**AVIS RELATIF À LA PROTECTION
CONTRE LES EVENTUELS EFFETS NOCIFS ET NUISANCES
PROVOQUÉS PAR LES RAYONNEMENTS NON IONISANTS
GÉNÉRÉS PAR DES ANTENNES ÉMETTRICES STATIONNAIRES**

Commune : FARCIENNES - Exploitant : PROXIMUS

Référence exploitant : 71FRN_01

Rapport n° 3212 / 2024

Figure 1 : Vue en plan des lieux de séjour et des points de contrôle

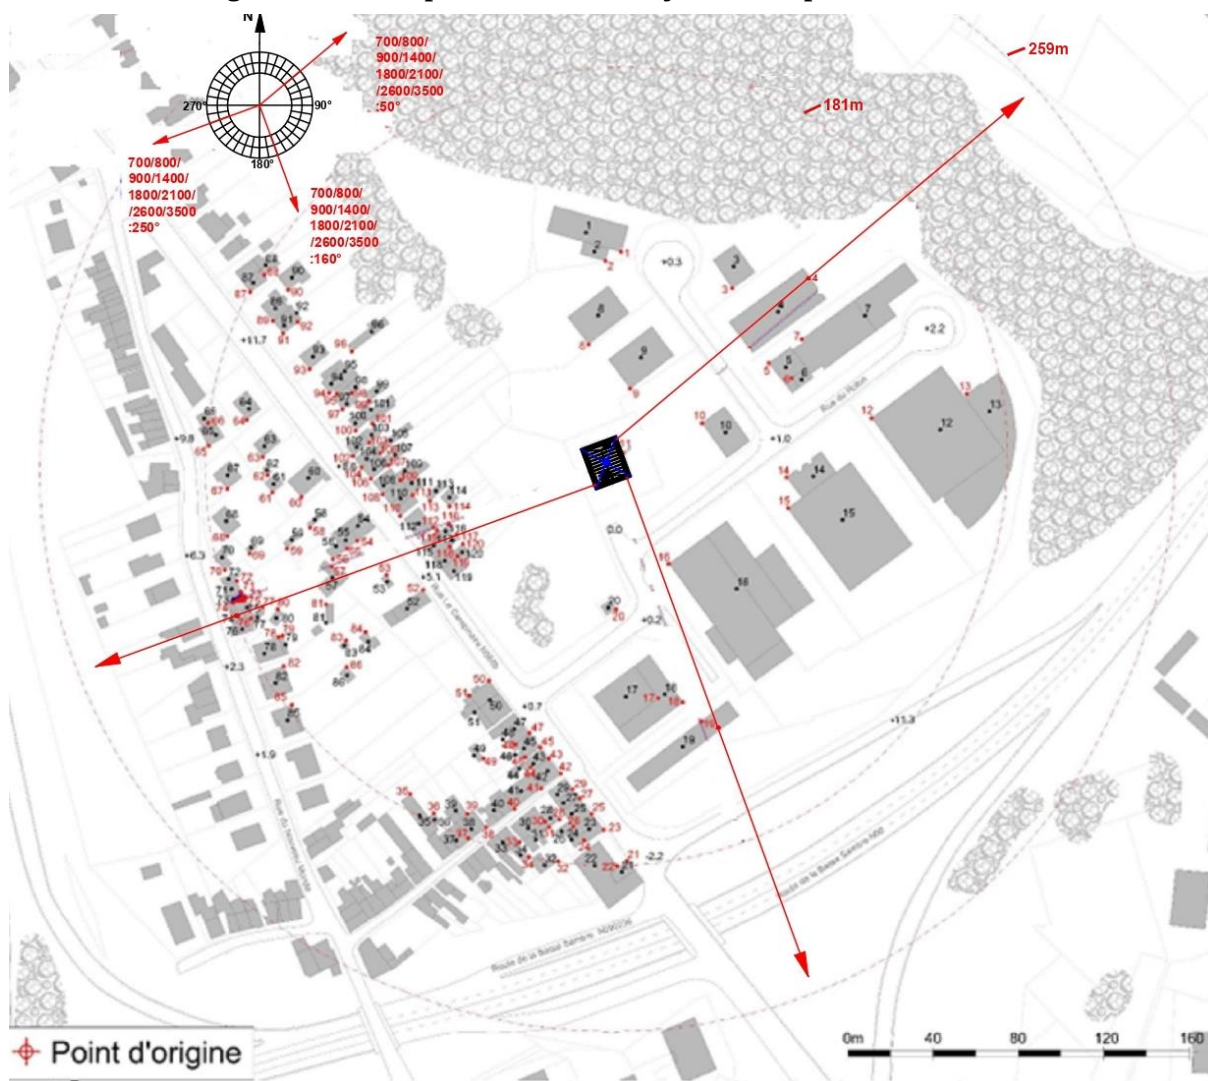
Les fréquences d'émission, la puissance rayonnée par chacune des antennes et leur gain permettent de déterminer le rayon de la zone à analyser. Tout dépassement de la limite par installation est exclu en dehors de cette zone. Le tableau 2 reprend les 35 LS² pour lesquels l'indice d'exposition est le plus élevé. Les différentes colonnes indiquent :

- le numéro du point de contrôle repris sur un des plans de la figure 1;
- le numéro du LS dans lequel se trouve le point de contrôle de la 1^{ère} colonne ;
- l'atténuation d'obstacle prise en compte pour le calcul de l'indice d'exposition dans le LS ;
- le résultat du calcul de l'indice d'exposition.

N° point de contrôle	LS	Atténuation (dB)	Indice d'exposition relatif à la limite par installation IE_i
70	LS70	3,0	0,098
68	LS68	3,0	0,095
76	LS76	3,0	0,091
71	LS71	3,0	0,085
67	LS67	3,0	0,083
74	LS74	3,0	0,079
63	LS63	3,0	0,074
85	LS85	3,0	0,066
72	LS72	3,0	0,063
65	LS65	3,0	0,062
64	LS64	3,0	0,060
82	LS82	3,0	0,058
73	LS73	3,0	0,058
75	LS75	3,0	0,057
78	LS78	3,0	0,054
61	LS61	3,0	0,054
69	LS69	3,0	0,054
60	LS60	3,0	0,053
66	LS66	3,0	0,052
62	LS62	3,0	0,052
21	LS21	3,0	0,045
93	LS93	3,0	0,044
59	LS59	3,0	0,043
33	LS33	3,0	0,039
77	LS77	3,0	0,039
38	LS38	3,0	0,036
91	LS91	3,0	0,031
37	LS37	3,0	0,031
80	LS80	3,0	0,030
79	LS79	3,0	0,030
89	LS89	3,0	0,030
94	LS94	3,0	0,026
32	LS32	3,0	0,025
34	LS34	3,0	0,024
92	LS92	3,0	0,024

En ce qui concerne les antennes de l'installation mentionnées dans le tableau 1, la distance maximale à laquelle la limite pourrait être atteinte, à l'extérieur, est égale à 100,8 m. S'il n'y a pas de LS à une distance inférieure, les antennes respectent forcément la limite d'immission.

Dans le cas des LS situés à l'intérieur des bâtiments, une atténuation d'obstacle est prise en compte et il en résulte que la distance maximale à laquelle la limite pourrait être atteinte se réduit à 71,3 m.

Figure 2 : Vue en plan des installations d'antennes dans un rayon de 300 mètres autour de l'installation faisant l'objet de la demande d'avis

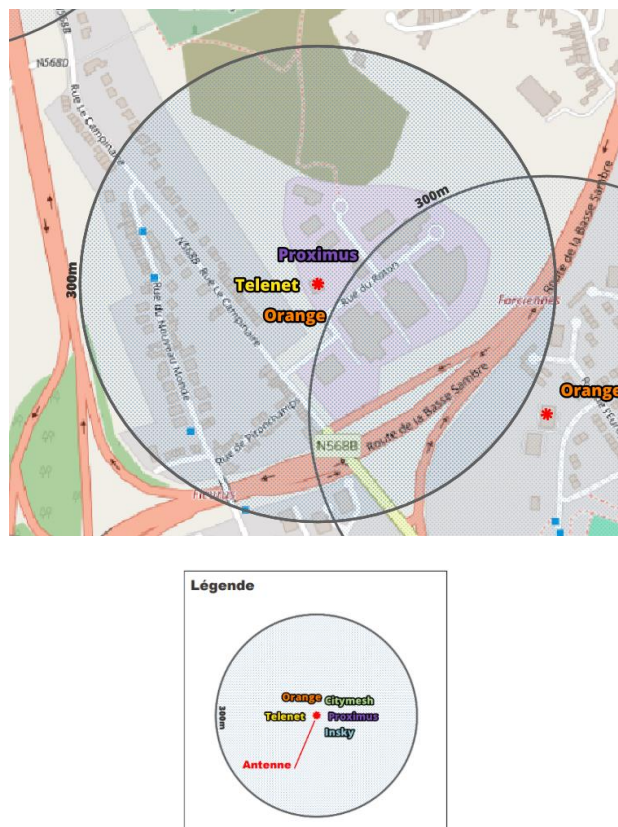
Le plan en projection verticale de la figure 2 indique la localisation des installations d'antennes émettrices stationnaires visées par le décret et situées dans un rayon de 300 mètres autour de l'installation référencée dans le paragraphe 2 et localisée au centre du cercle. Les données de localisation de ces antennes et les avis correspondant sont accessibles via le cadastre en ligne des antennes émettrices stationnaires⁸. Les installations prises en compte dans l'évaluation du respect de la limite cumulative sont les installations d'antennes émettrices déclarées en service par l'exploitant à la date du présent avis, à l'exception de l'installation référencée dans le paragraphe 2 et éventuellement d'autres installations ayant fait l'objet d'une demande d'avis à la même date et qui sont situées à l'intérieur de la zone de 300 mètres de rayon.

- il y a au plus 4 installations d'antennes émettrices stationnaires présentes dans la zone d'évaluation de 300 mètres de rayon représentée dans la figure 2, y inclus l'installation référencée dans le paragraphe 2 : la limite cumulative définie à l'article 4, §2 du décret est nécessairement respectée dans les lieux de séjour à l'intérieur de la zone d'évaluation de 300 mètres de rayon ;

- b) il y a exactement 5 installations d'antennes émettrices stationnaires présentes dans la zone d'évaluation de 300 mètres de rayon représentée dans la figure 2, y inclus l'installation référencée dans le paragraphe 2 et il existe, pour 3 ou 4 de ces installations, un avis attestant le respect de la limite abrogée de 3 V/m : la limite cumulative définie à l'article 4, §2 du décret est nécessairement respectée dans les lieux de séjour à l'intérieur de la zone d'évaluation de 300 mètres de rayon ;

- c) dans tous les autres cas, il a été vérifié que la limite cumulative définie à l'article 4, §2 du décret n'est pas dépassée dans les lieux de séjour sur base du nombre d'installations localisées dans la zone d'évaluation de 300 mètres de rayon représentée dans la figure 2, de leur localisation ainsi que des données inscrites dans la figure 1 et au paragraphe 4 du présent avis et dans les avis attestant le respect de la limite par installation ou de la limite abrogée de 3 V/m relatifs aux autres installations reprises dans la figure 2.

Compte tenu des considérations ci-dessus, il apparaît que l'intensité du rayonnement électromagnétique généré, dans les lieux de séjour situés dans un rayon de 300 mètres autour de l'installation référencée dans le paragraphe 2, par l'ensemble des antennes émettrices stationnaires de l'ensemble des exploitants du même site d'antennes émettrices stationnaires respecte la limite fixée à l'article 4, § 2 du décret.
